Installation agrivoltaïque nommée ombrières de DUNEAU – Le Petit Rocher PV

Mémoire en réponse à la demande de pièces complémentaires

Demandeur : DUNEAU – LE PETIT ROCHER PV

22 octobre 2025

Figure 7 : Sous-parcelles dont l'historique de culture est homogène

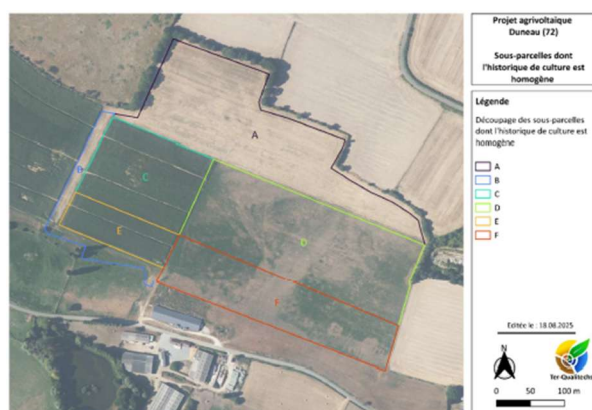
– En rubrique 4.1 veuillez clarifier l'usage attendu des parcelles concernées par l'installation des ombrières. Le dossier est en effet trop évasif, la note jointe indique que la perspective de l'exploitation est l'arrêt de la production de céréales et l'augmentation du cheptel bovin, pourtant le cerfa évoque la culture de céréales. Ce faisant, quelles sont les incidences indirectes de la transformation de l'usage de ces parcelles sur les autres parcelles composant l'exploitation ou sur l'exploitation en elle-même (augmentation du cheptel ? Modification du régime ICPE etc) ?

– Veuillez également préciser les grandeurs caractéristiques du projet et de ses composantes.

L'activité principale de cette exploitation la production de viande bovine. La production de maïs réalisée sur l'exploitation est exclusivement destinée à l'ensilage. Seul quelques hectares peuvent être récoltés en maïs grain dans le contexte d'une sécurité fourragère.

La parcelle du projet est divisée en sous parcelles (variables selon les années culturales) dont l'historique de culture est relativement homogène. La carte de la figure 7 présente ces sous-parcelles, et le tableau 2 leurs historiques de culture. Actuellement 80% de la surface du projet est constituée de prairies temporaires. Les parcelles sont inscrites dans une rotation avec des grandes cultures, telles que le maïs ou le triticale ces deux dernières années.

Schéma du ruissellement sur les panneaux

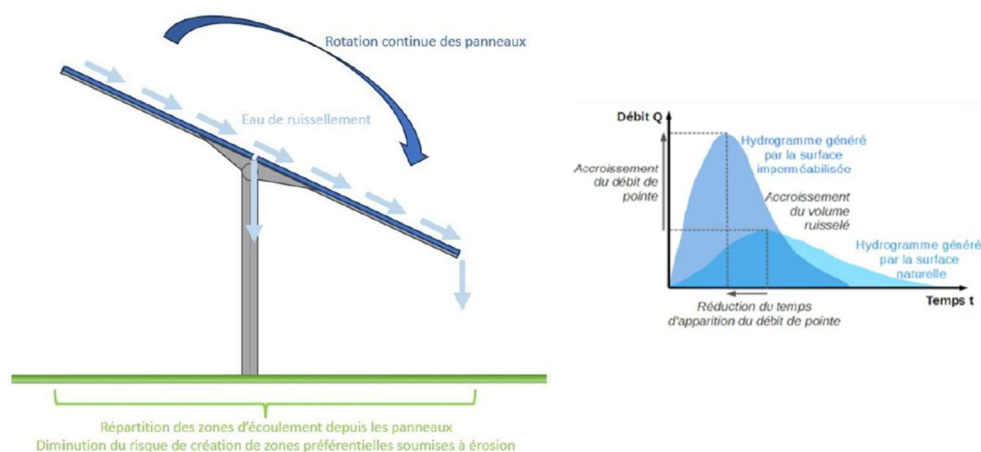
- Vous précisez en rubrique 5 l'identification de zones humides sur le périmètre d'étude ainsi que leur évitement par le projet. Les incidences indirectes du projet (liées aux tranchées réalisées pour le passage des câbles, aux tassements des pistes, aux aires d'alimentation des zones humides etc) ont-elles été analysées ? Le cas échéant, le préciser.

De plus, en phase exploitation, l'écoulement des eaux de pluie sur les panneaux solaires concentre l'eau vers le bas des panneaux et provoque une érosion du sol à l'aplomb de cet écoulement. Ainsi, les parcs peuvent induire une hétérogénéité de la distribution de l'eau sur leur emprise, venant impacter directement les paramètres du sol, les communautés floristiques et faunistiques.

Les pieux sont également susceptibles d'impacter l'hydrologie du site. Afin d'être moins impactant sur le milieu, les pieux de type pieux battus ou micropieux seront privilégiés. Ces pieux sont peu invasifs et le risque de modification de la circulation de l'eau dans le sol est faible.

L'écartement prévu entre les panneaux et les tables permet de mieux répartir les écoulements au sol, et la végétation sera conservée. La modification de l'écoulement sera limitée et ne sera pas en mesure d'altérer le fonctionnement hydrographique et hydrologique de la zone d'emprise de la centrale.
